廃炉発官 R 2 第 7 5 号
令和 2 年 7 月 6 日

福島第一原子力発電所 特定原子力施設に係る実施計画 変更認可申請書の
一部補正について

令和2年4月16日付け廃炉発官 R 2 第 1 4 号をもって申請しました福島第一原子力発電所 特定原子力施設に係る実施計画 変更認可申請書を別紙の通り一部補正をいたします。

輸送貯蔵兼用キャスク B の増設に関する変更について、審査の進捗を踏まえ、下記の通り補正を行う。

図 2-2 エリア放射線モニタ配置図

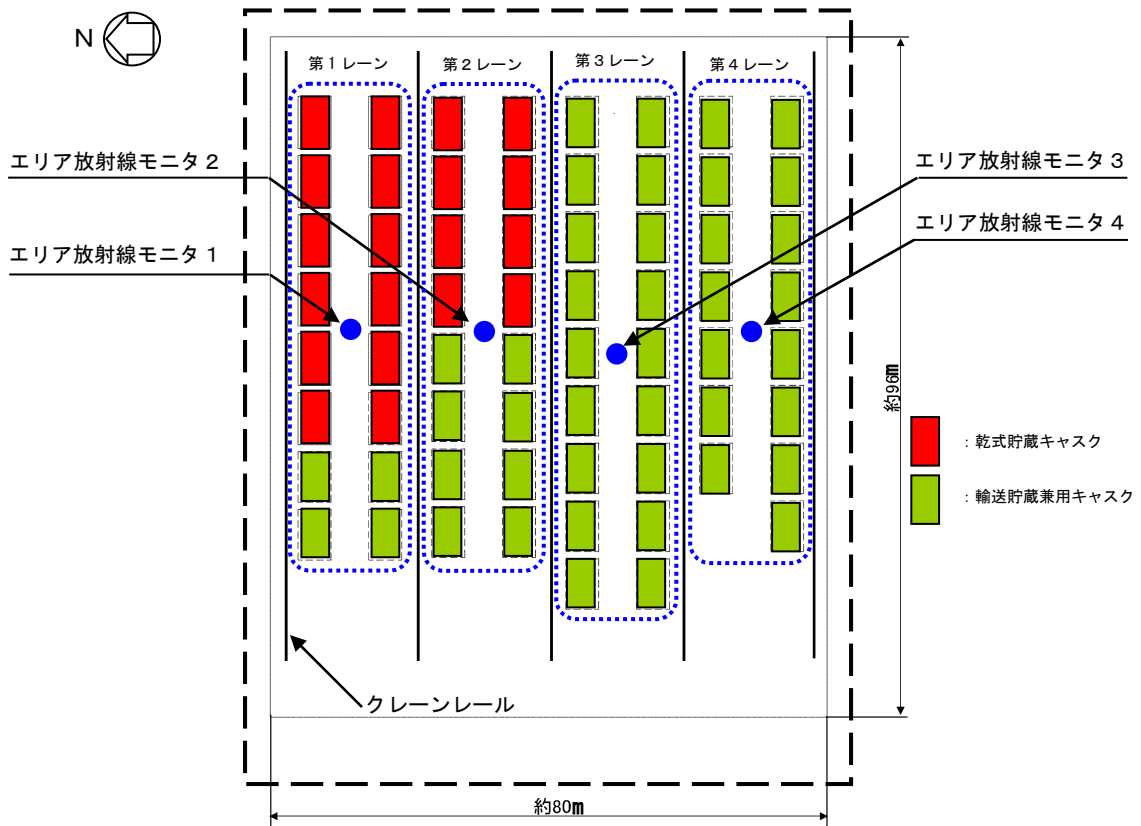
- ・規則改正に伴う記載の変更及び適正化

エリア放射線モニタの仕様を表 2-1 に示す。また、モニタリングポストの位置を図 2-1 に、エリア放射線モニタの配置図を図 2-2 に示す。エリア放射線モニタは、乾式キャスクからの放射線量が大幅に変動する事象が発生した場合に放射線量の監視ができるよう、図 2-2 に示す第 1 レーンから第 4 レーンの中央付近に各 1 基ずつ設置する。各エリア放射線モニタの監視範囲である乾式キャスクは、図 2-2 の青枠で示す、対応する各レーン毎の乾式キャスクである。各レーン毎に乾式キャスクを搬入する前までに、対応するエリア放射線モニタを監視可能にする。なお、エリア放射線モニタの検出位置は乾式キャスクの設置高さおよび作業員の身長を考慮した位置に設置する。
